项目过程质量检查纪要

项目名称：山东齐河和乐门业 5.95 兆瓦分布式项目

检查日期：2018 年 07 月 17 日

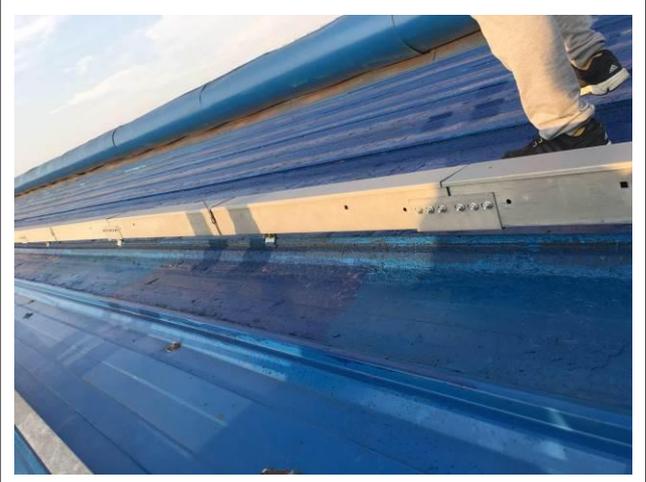
14、屋面接地扁钢搭接焊接处返锈，需重新防腐刷漆。

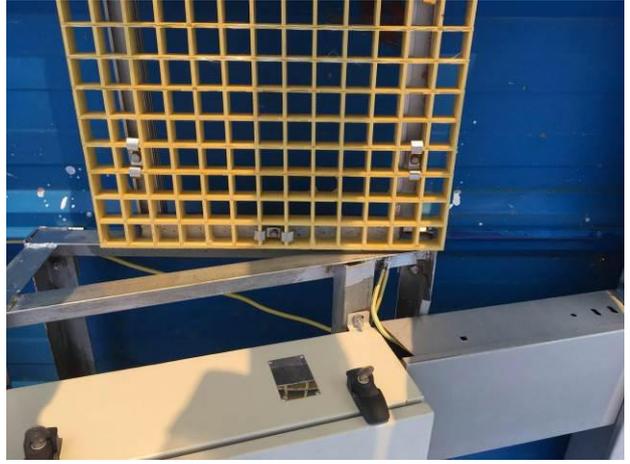
15、屋面汇流箱体上标牌字迹已褪色模糊不清，需进行更换。

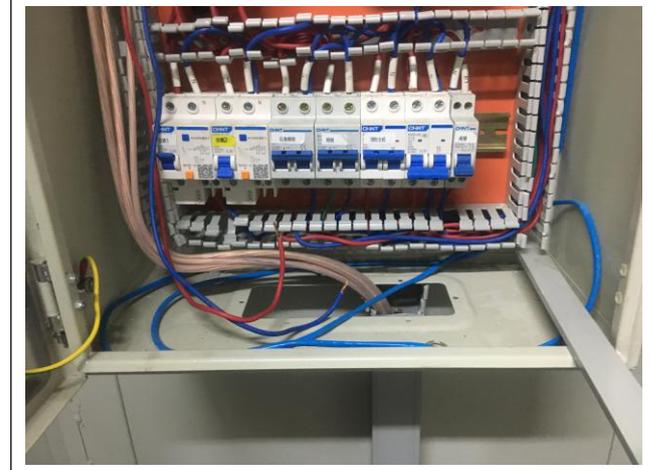
1、屋面未放置灭火器、汇集站内部分灭火器缺失，需补齐。

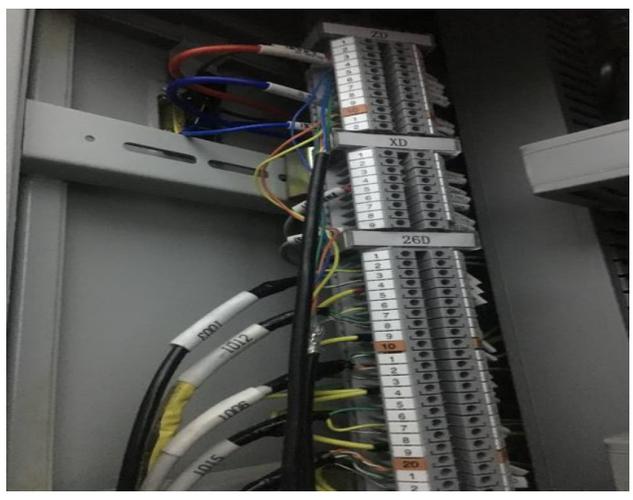
质量	1、业主在屋面上新增排烟设施，导致部分组件存在油污污染现象，需对此部分组件进行清洗。	
图片		
质量	2、屋面桥架固定不到位，部分桥架已歪斜。	
图片		
质量	3、屋面电缆桥架、汇流箱进出线口处盖板扎带数量偏少，固定不到位。

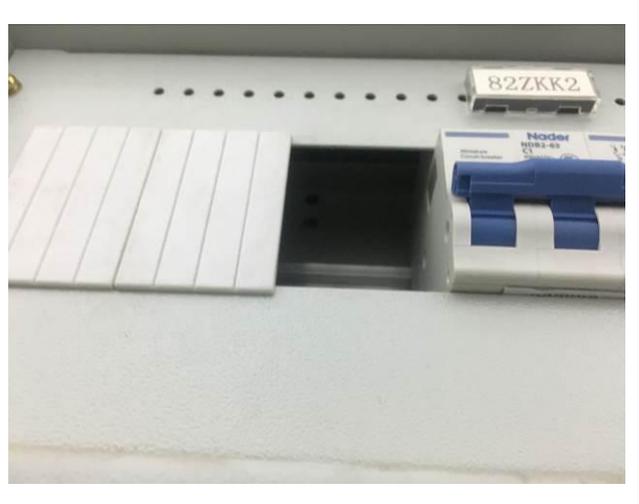
<p>图片</p>		
<p>质量</p>	<p>4、屋面部分 MC4 接头绑扎不到位，落在彩钢瓦上易进水导致短路失火。</p>	<p>5、屋面上遗留建筑垃圾需进行清理。</p>
<p>图片</p>		
<p>质量</p>	<p>5、屋面上遗留建筑垃圾需进行清理。</p>	<p>6、屋面检修通道与汇流箱交汇处固定不到位，巡检时通道塌陷。</p>
<p>图片</p>		
<p>质量</p>	<p>7、屋面部分组件支架安装不到位，导致组件部分悬空。</p>	<p>8、屋面汇流箱内遗留垃圾未清理。</p>

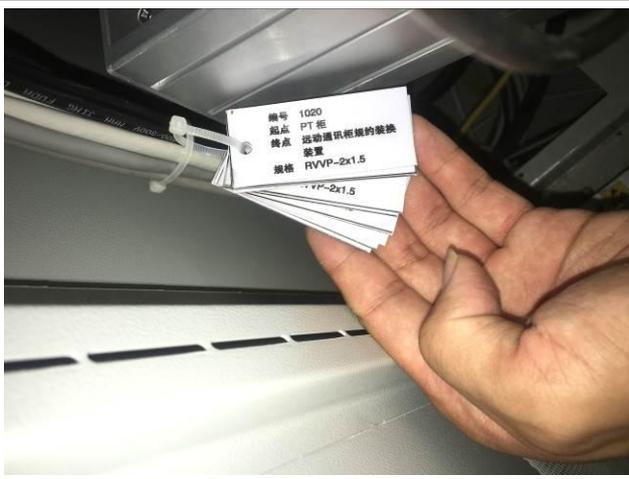
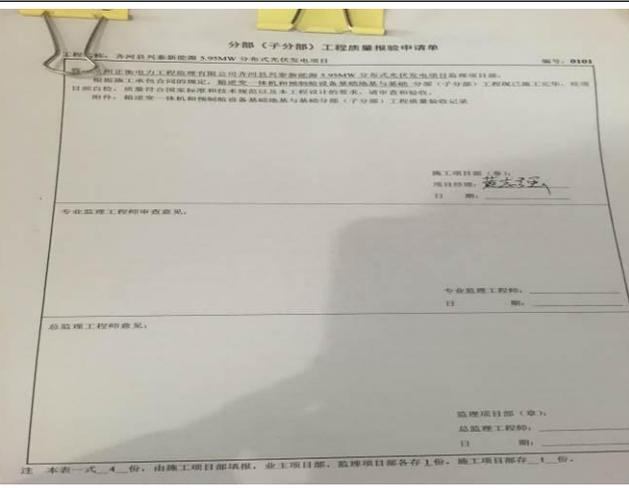
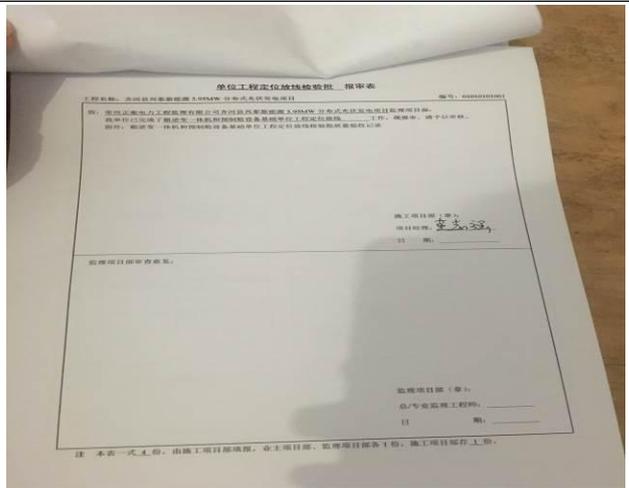
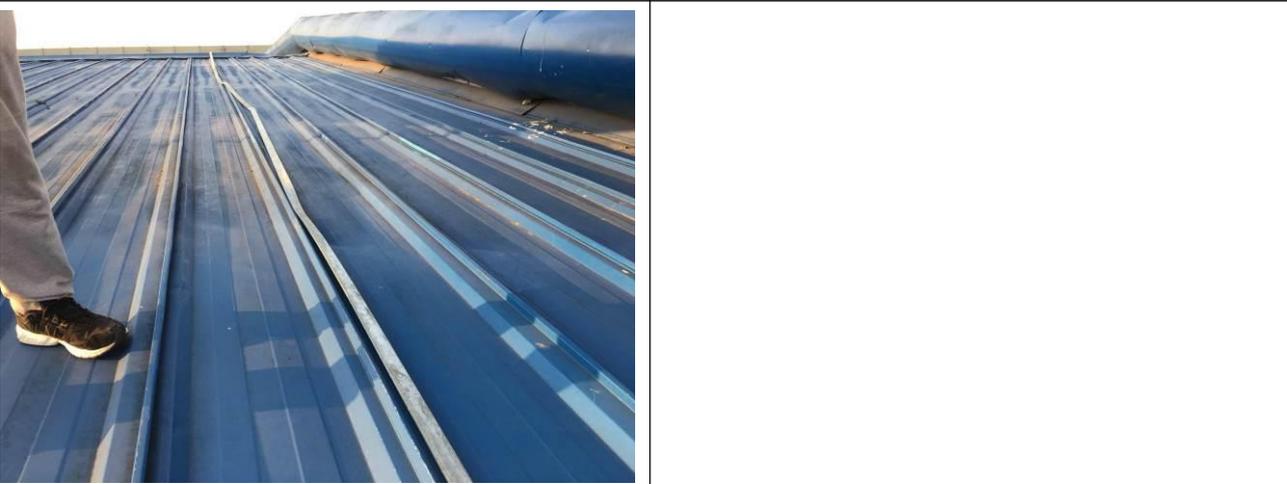
<p>图片</p>		
<p>质量</p>	<p>9、屋面桥架拼接不严实，拼缝过大处需重新处理。</p>	
<p>图片</p>		
<p>质量</p>	<p>10、屋面个别汇流箱直流输出电缆端部防水材料螺帽未安装。</p>	<p>11、屋面个别汇流箱内防火封堵不严实。</p>
<p>图片</p>		
<p>质量</p>	<p>12、屋面接地扁钢接地引下处需刷黄绿漆。</p>	<p>13、屋面桥架部分接地线脱落。</p>
